■武庫川河川改修事業他について 以下の図面箇所の課題・整備方針についてお聞かせ下さい。

091023 武庫川流域委員会委員 田村博美

第91回運営委員会資料-3に基づき、県の説明以降10/12に委員他7名で現地を含めてリバーサイド住宅跡地及び生瀬地区改修予定地、宝塚中心市街地左岸武庫川を視察しましたが、その際今後の河川整備を含めて気になる事項がありましたのでいくつか質疑し、県の見解をお聞かせ頂きたいと思っております。

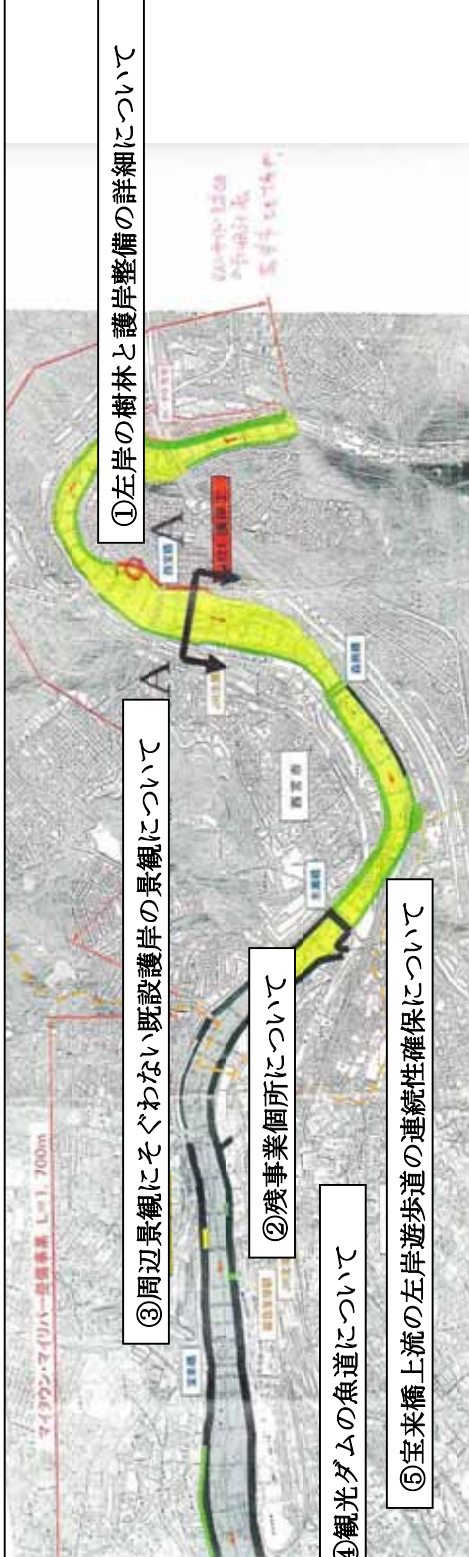
①左岸の樹林と護岸整備の詳細について 現在、左岸自然護岸上に生育している樹林は河畔景観を作り背後の住宅地に対しても適度の緩衝緑地、また河原でのレクリエーションにとっても程よい自然の日陰となっています。改修予定図面ではこの樹林が改修後どのようなものか、また環境配慮型ブロック仕様となっていますがどのようなもので、どの程度効果があるのか教えて下さい。21年度工事となっていますが市民との協議や河原の整備についても教えて下さい。

②残事業箇所について この箇所は図面と現地を比べると岩の自然護岸の箇所と想定されますが、現地を見ると街中で唯一昔の武庫川の面影を残す場所であり、またかろうじてクヌギ（コナラ？）と榎が生育している貴重な場所で、今後との保全すべき箇所と考えますが如何でしょうか。

③周辺景観とそぐわない既設護岸の景観について H16年23号台風後の緊急整備であったとしてもあまりにも見苦しい護岸景観について何らかの対応策が必要と考えますが如何でしょうか。また今後このようなことが発生しないような対策についてのお考えを教えてください。

④観光ダムの魚道について 観光ダムの湛水は時期的には必要な場合もありますが、普段は鴨川のように流れの状態の方が中心市街地の景観と人々の親水という面から良いと考えますが如何でしょうか。また魚道に水が流れていない状態でしたが上下流を移動する魚（とくにアユ）や生物にとって非常に好ましくと考えますが如何でしょうか。またどこが管理しているのでしょうか。
